ACCORDO DI PROGRAMMA
IN VARIANTE ALLA PIANIFICAZIONE URBANISTICA
AI SENSI DELL'ART. 40 DELLA LEGGE REGIONALE N° 20 DEL 24.03.2000
PER L'APPROVAZIONE DI UN PIANO URBANISTICO ATTUATIVO
IN VARIANTE AL PROGRAMMA INTEGRATO DENOMINATO "MONTEFIORE"

Integrazione a seguito della CdS del 27.04.2017

**INTEGRAZIONE AL DOCUMENTO DI
VALUTAZIONE DI COMPATIBILITA' ACUSTICA
AI SENSI DELLA L. 447/95 DI VARIANTE AL
PROGRAMMA INTEGRATO DI INTERVENTO DEL
COMPARTO MONTEFIORE IN COMUNE DI CESENA**

Il presente documento integrativo viene redatto in risposta alla nota tecnica dell'ente ARPAE avente per oggetto "PUA Area Montefiore. Conferenza dei servizi del 27/04/17. Richiesta integrazioni per parere L.R.19/82 e per la VAS" (rif. PGFC ARPAE 4102 del 17/03/2017

Nome misura: M2_LR 30m via Assano_giorno
Località: Via Assano - Cesena
Strumentazione: SoundBooK Sinus GmbH
Nome operatore: Dott. Paolo Galeffi
Data, ora misura: 22/05/2017 14:47:31

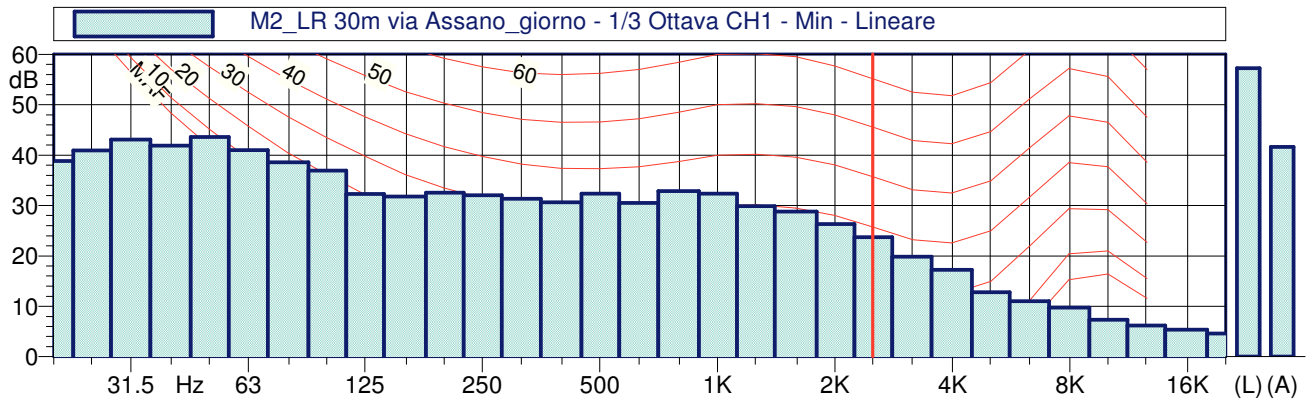
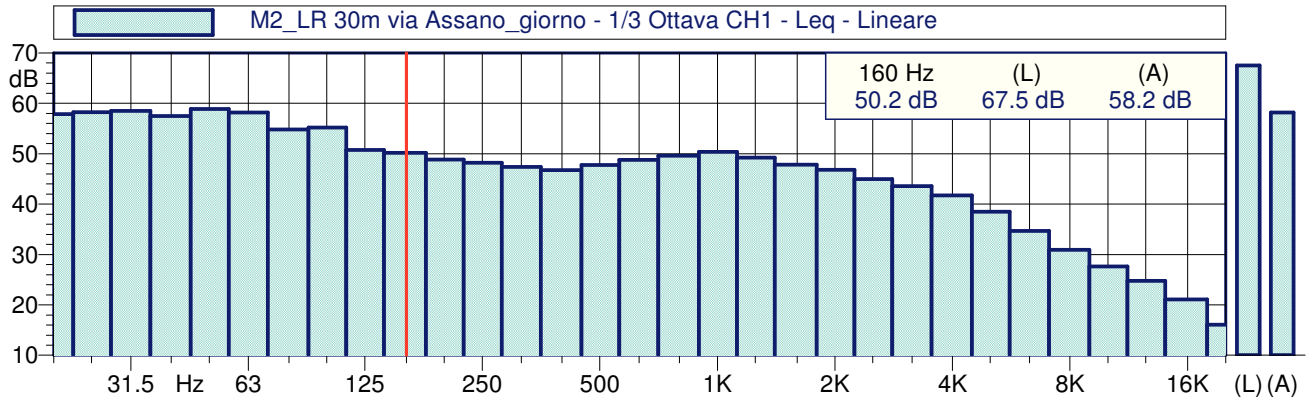
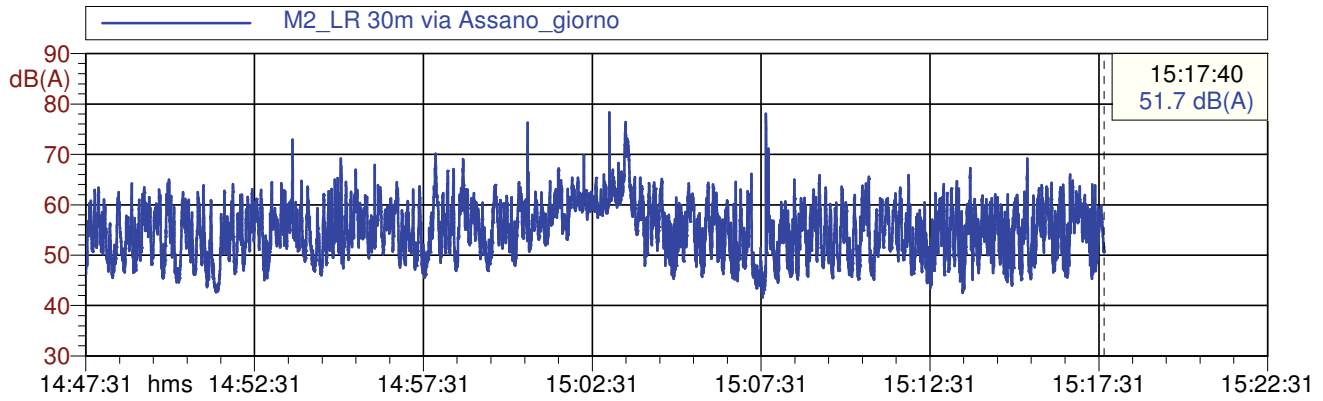
- b) *evidenziato che l'attuale configurazione determina flussi di traffico indotto elevati, soprattutto in corrispondenza della via Assano, al fine della migliore compatibilità di quanto previsto e di verifica territoriale della scelta urbanistica (assunto valevole anche come controllo ai fini della VAS), lo studio acustico deve essere riferito, sia alle aree immediatamente prospicienti la via Assano, sia alle aree oltre i 30 m della fascia acustica di pertinenza stradale, in particolare: occorrerà valutare il clima acustico attuale e l'incremento di rumorosità nella configurazione finale. In caso emergessero criticità andranno progettate le eventuali necessarie mitigazioni;*

La **postazione di misura M2** è stata individuata subito al di fuori della fascia di pertinenza acustica stradale della via Assano (stazione ubicata presso il parcheggio posto a lato del lotto del ricettore R1) avente profondità pari a 30 m.

La suddetta misurazione è stata condotta per determinare il Laeq diurno oltre la fascia dei 30 m e al contempo verificare a tale distanza il rispetto dei limiti assoluti di immissione diurni di cui alla classe acustica III del piano di classificazione acustica comunale.

A tal scopo quindi si è provveduto in data 22/05/2017 ad effettuare un rilievo fonometrico diurno di durata pari a 30 minuti, nel periodo di osservazione compreso tra le ore 13:00 e le ore 17:00 al fine di giungere alla migliore approssimazione del LAeq, tr diurno.

In relazione ai risultati sopra riportati si evidenzia che il LAeq misurato, che con buon grado di approssimazione risulta assimilabile al LAeq,tr diurno, risulta conforme al limite assoluto di immissione diurno proprio della classe III di appartenenza delle aree poste a nord della via Assano, esterne alla fascia di pertinenza acustica stradale.

Il livello sonoro suddetto risulta dunque conforme al limite assoluto diurno pari a 60 dB(A) di cui al DPCM 14/11/97 per la classe III.
